Bauleitplanung der Gemeinde Everswinkel

BEBAUUNGSPLAN NR. 59 „BERGKAMP III“

Vorschläge zum Umgang mit den eingegangenen Stellungnahmen zu den Verfahrensschritten:

Everswinkel, 02.05.2019

Westnetz GmbH, Regionalzentrum Münster, Schreiben vom 04.12.2018

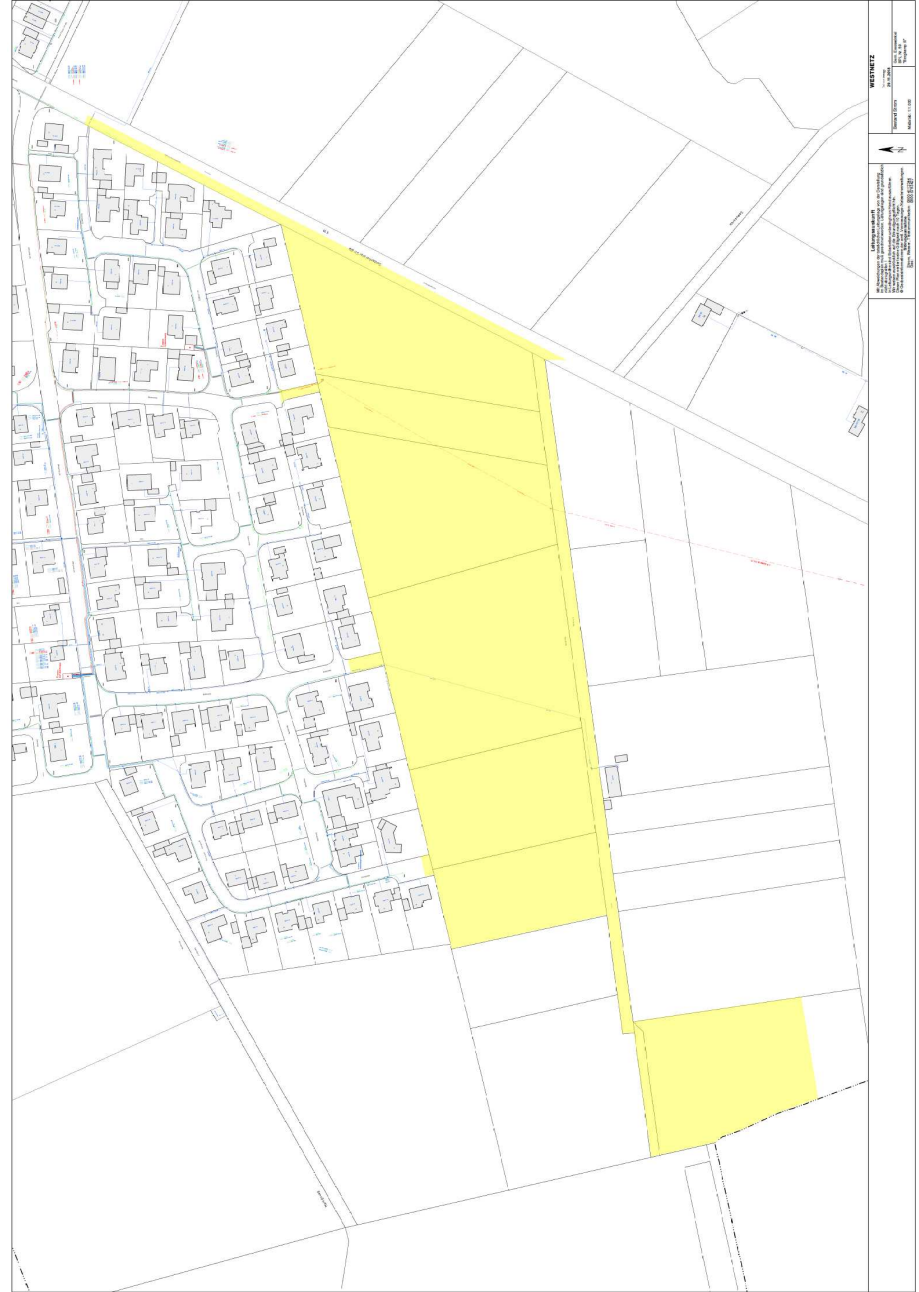
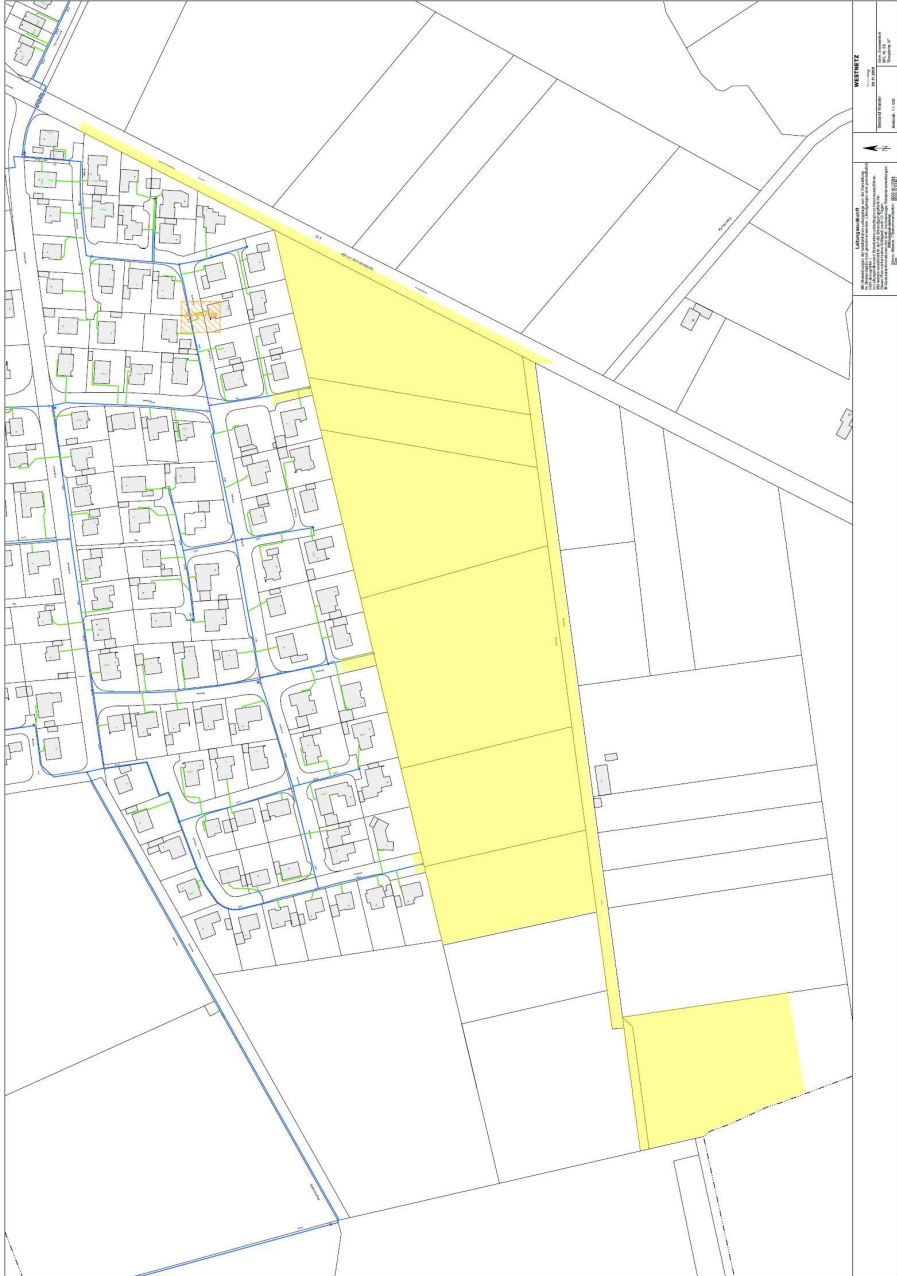
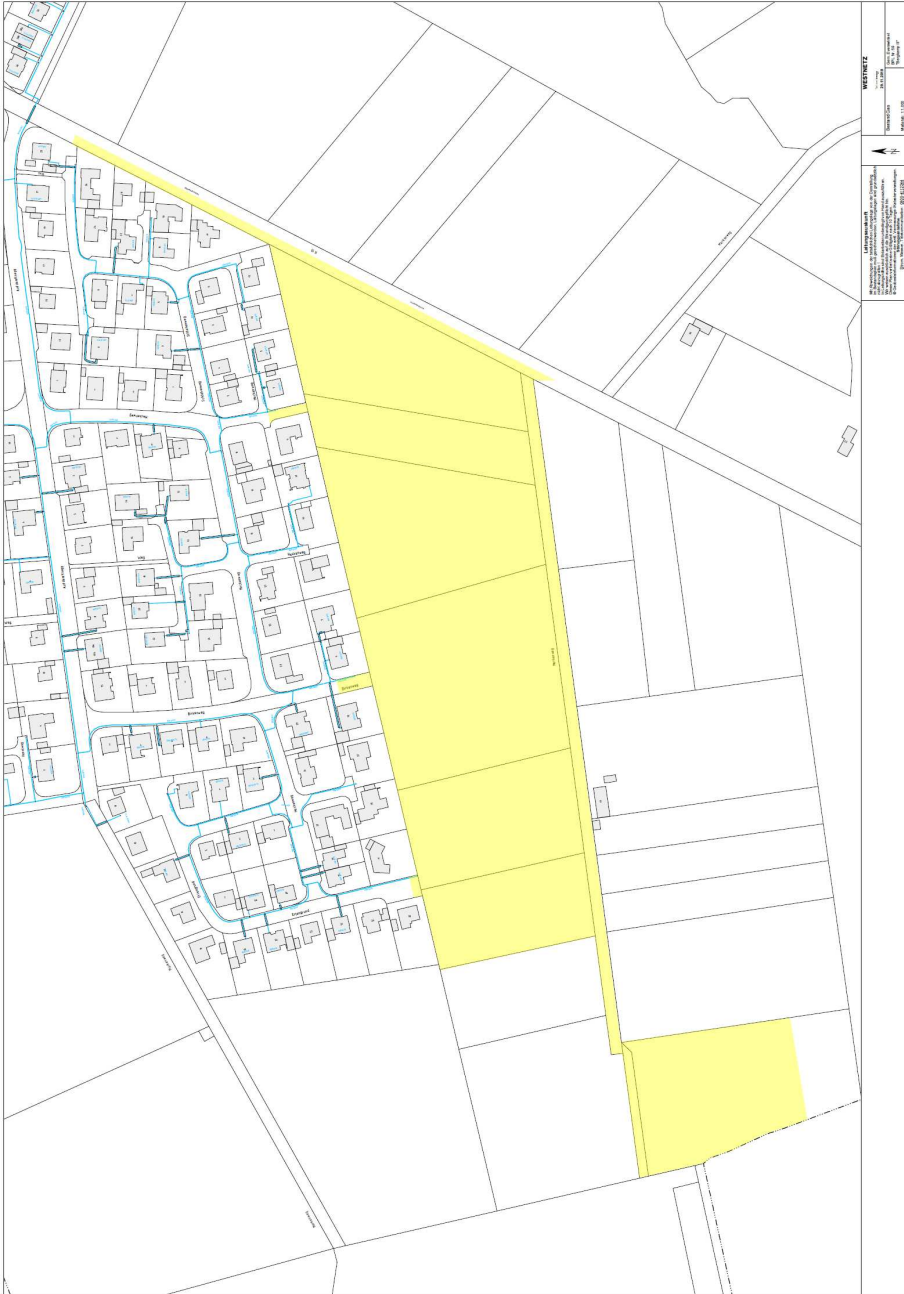
Wir weisen darauf hin, dass sich innerhalb bzw. am Rande des Geltungsbereiches des o. g. Bebauungsplanes 10-kV-, 1-kV-, Straßenbeleuchtungskabel sowie Gas und Wasserleitungen befinden. Die vorhandenen Freileitungen in der 1KV und 10 KV sollen im Zuge der Erschließung des Gebietes verkabelt werden. Hierfür erbitten wir eine zeitnahe Abstimmung der Arbeiten. Maßnahmen die den ordnungsgemäßen Bestand und Betrieb der Leitungen beeinträchtigen oder gefährden, dürfen nicht vorgenommen werden. Für den Dienstgebrauch und zur Berücksichtigung bei Ihren weiteren Planungen, übersenden wir Ihnen einen Planausschnitt, aus dem der Leitungsbestand ersichtlich ist.

Die Hinweise bezüglich der bestehenden Infrastrukturleitungen werden zur Kenntnis genommen. Neue Infrastrukturleitungen können im Rahmen der Umsetzung in den geplanten Straßen- und Wegeflächen verlegt werden. Im Bebauungsplanentwurf werden die entsprechenden planungsrechtlichen Festsetzungen getroffen. In diesem Sinne geht die Gemeinde aktuell davon aus, dass die genannten Belange auf der Bauleitplanebene berücksichtigt sind. Die notwendige Abstimmung erfolgt zweckdienlich auf der Umsetzungsebene.
